Věc: VYJÁDŘENÍ k průběhu podzemních vedení ve správě obchodní firmy TEPVOS, spol. s r.o.
vyjádření číslo: 089/2019

Akce: Modernizace silnice II/315 Ústí nad Orlicí - Skuhrov v k. ú. Hylváty, Knapovec

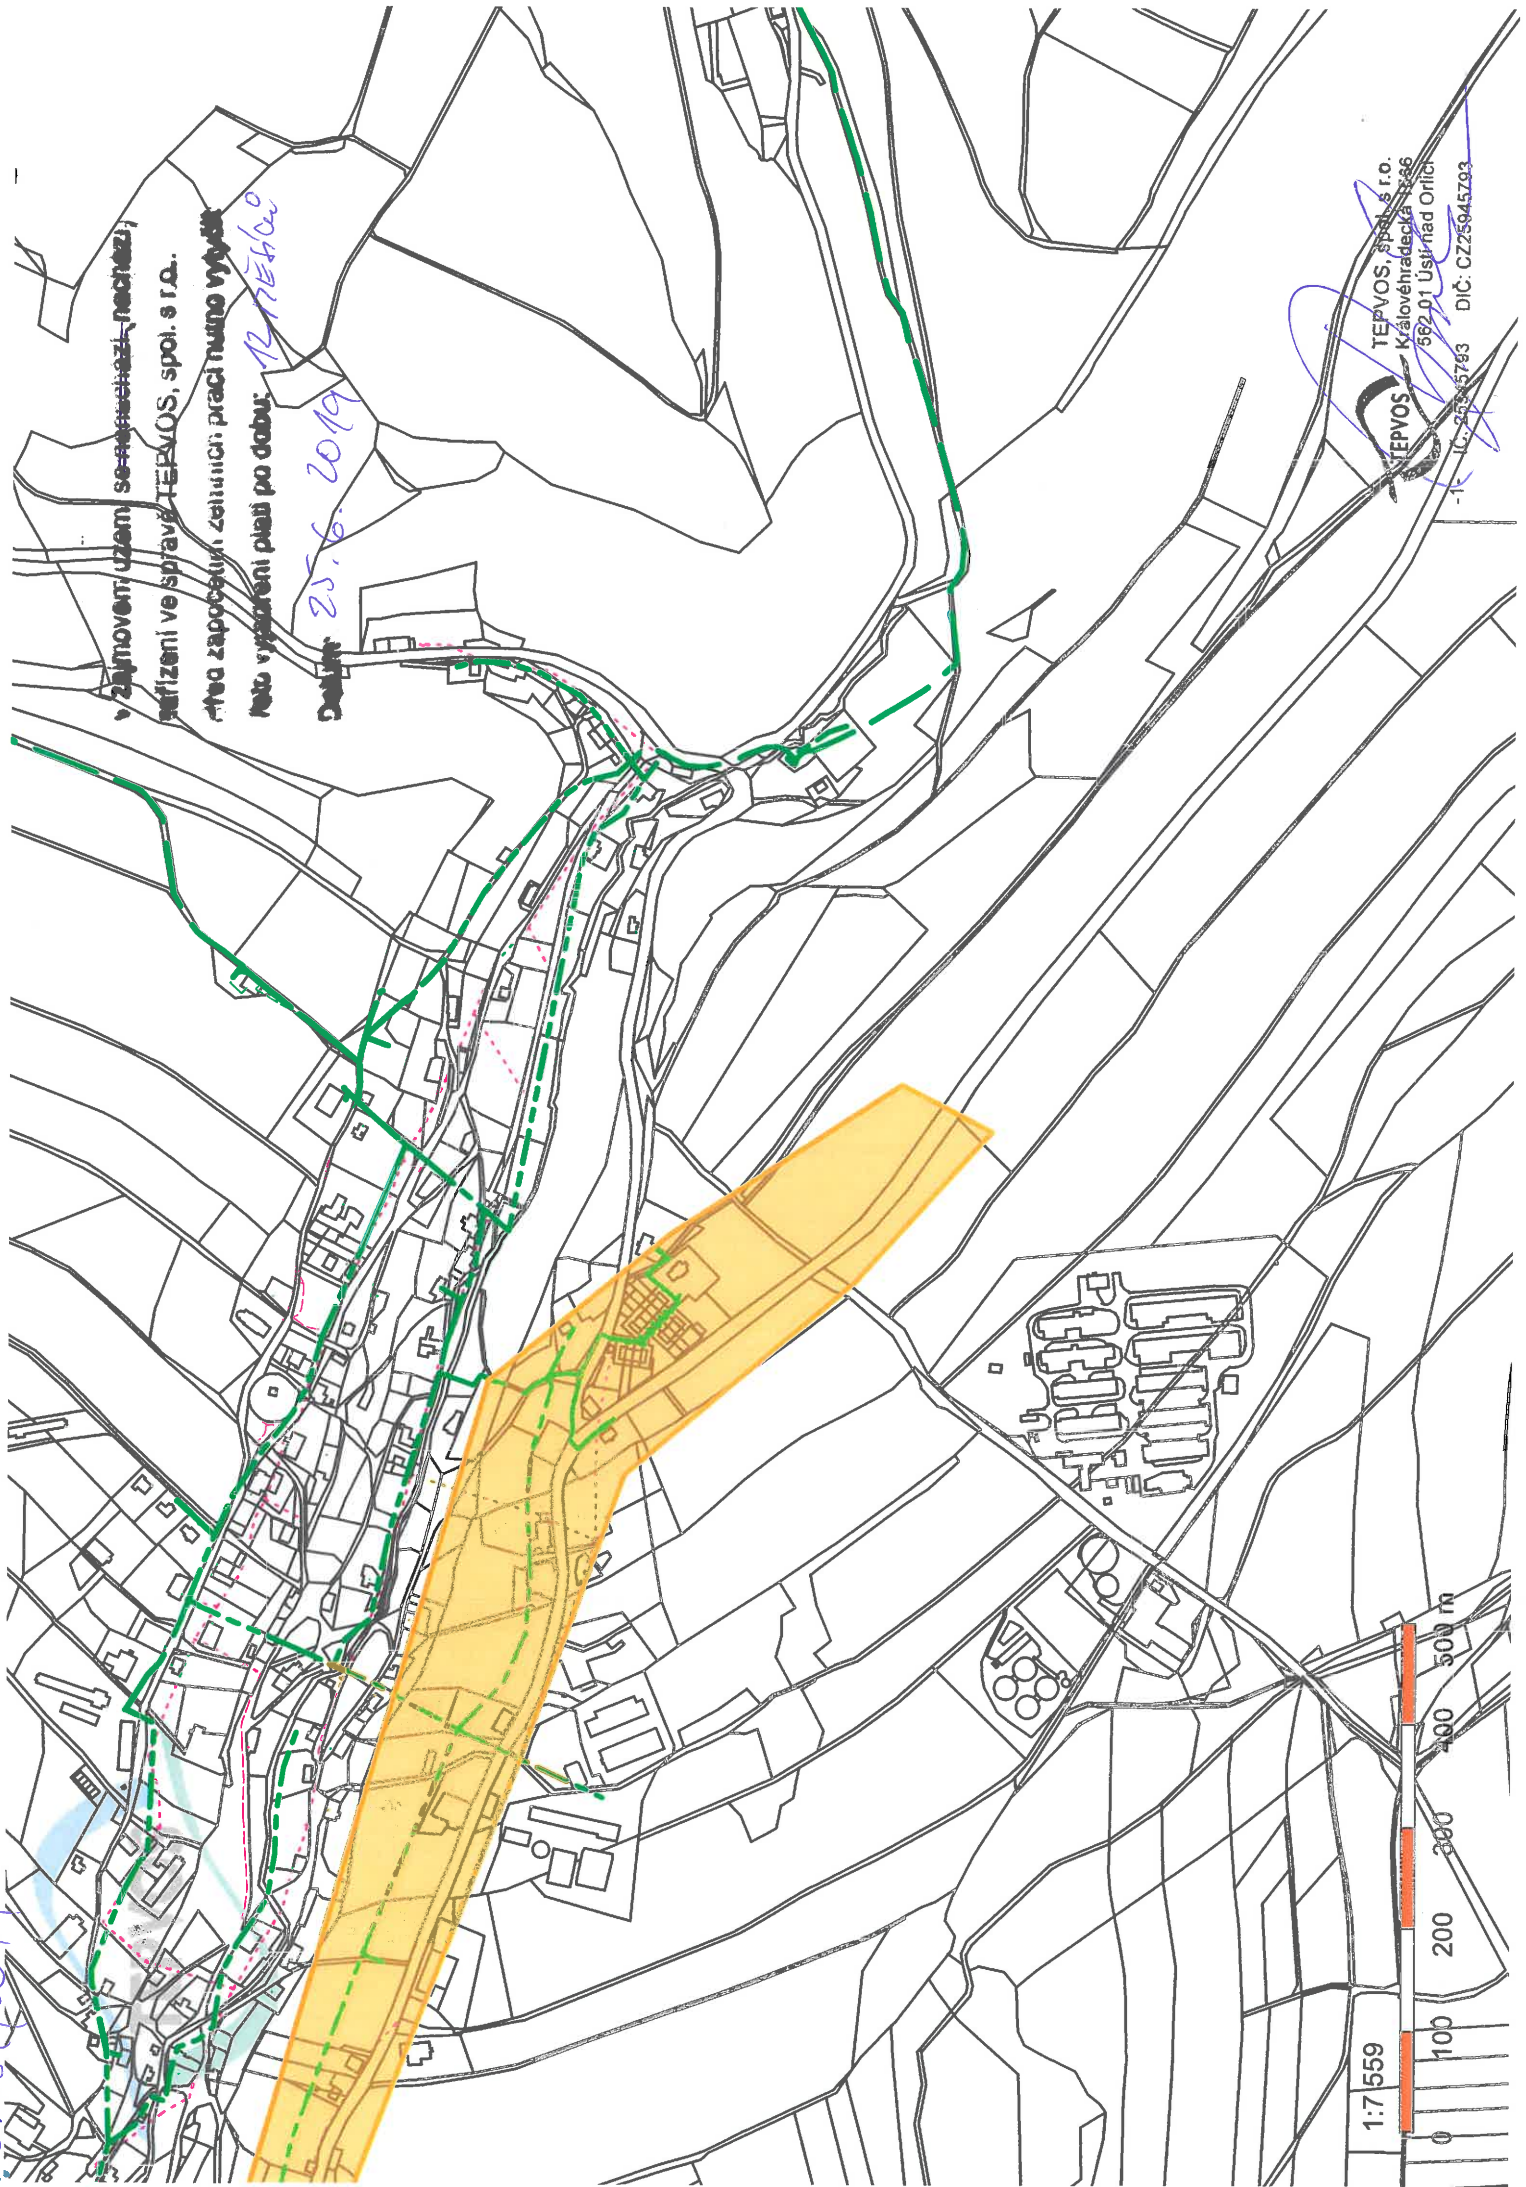
zajmování území se nezahrazuje
zařízení ve správě TEPVOS, spol. s r.o.

v zájmovém území se zastavěným územím,
zařízení ve správě TEPVOS, spol. s r.o.
před započatím zástavby prací nutno vyvěst
tato vyznačení platí po dobu: 12 měsíců
